タンク、欠陥工事の数々

全ての原発廃炉 東久留米 川井 満

1.22 暫定対策イメージ

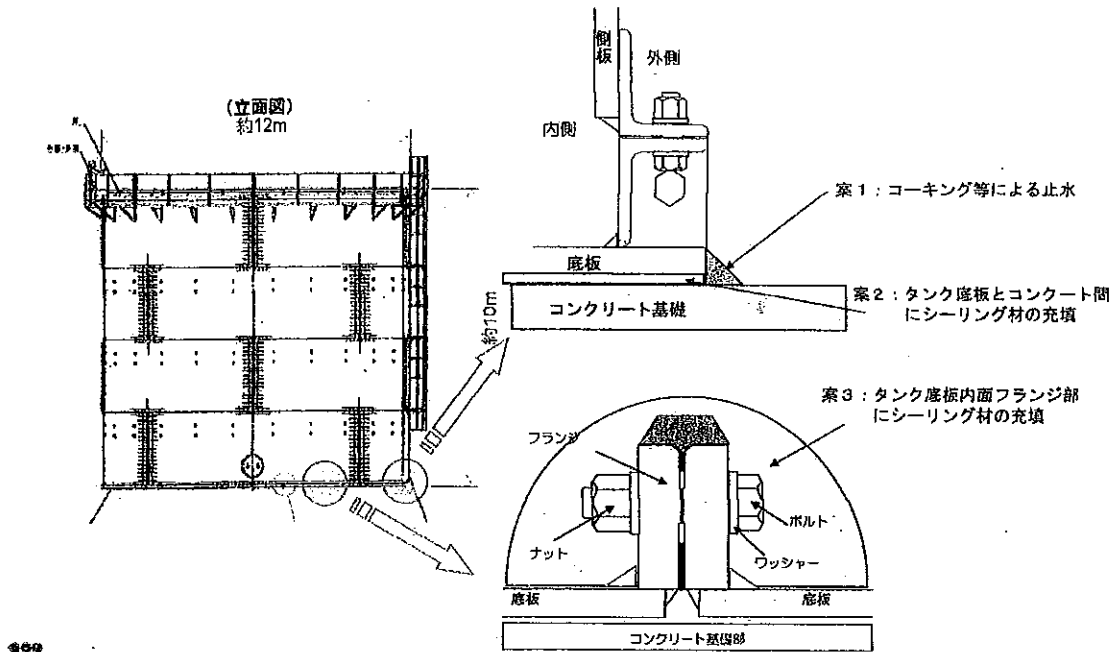
放射能汚染水をこん 暫定対策で止める、デタラメに近い対応だ。全てのタンク、汚染水を抜いて工事をしたのか？

- この図は、この対策のイメージを示している。
タンクの標準は？
設計図書は
- 漏えいの主要因は、(気温変化等によるフランジの熱膨張・収縮、タンク水圧によるパッキンの落下であり、ボルト等の間隙から当該隙間を通じて漏えいが発生したものと推定した。
 - 強化パトロール(線量測定)の結果から、現時点では漏えいは確認されていないが、本事象は、すべてのフランジで発生する可能性が否定できない。(TYPE-2~5は、底板を締結するボルト外側にコーティング等を実施。また、TYPE-3~5は、パッキンを切欠に設置。)側板は、タンク組み立て時の目視確認による取り付け不良の有無を確認しており、ボルトの増し締め等も行っていることから問題ないものとする。(底板は、組み立て後に直接確認ができておらず、同様の事象が発生する可能性を否定できないことから、以下の調査・検討を行う。
 - 底板フランジの止水構造(TYPE-2~5)ごとに代表1機の状況を確認する(タンク底部フランジ面の外観目視など)。
 - 底板フランジの止水状況確認結果を踏まえ、今後の対応の優先順位付け(同様な事象が発生した場合、漏えいするリスクが高いTYPE-1は最優先)を検討する。
 - 今後の対応としては、強化パトロールの継続実施に加え、溶接タンクへのリブレースまでの間、以下の暫定対策を検討・実施していく。なお、優先順位の高いものからALPSによる濃縮水処理を行う等も考慮する。
 - タンク底部のコーキング等による止水
 - 底板下部にシーリング材の充填
 - 底板部(内部)にシーリング材の充填
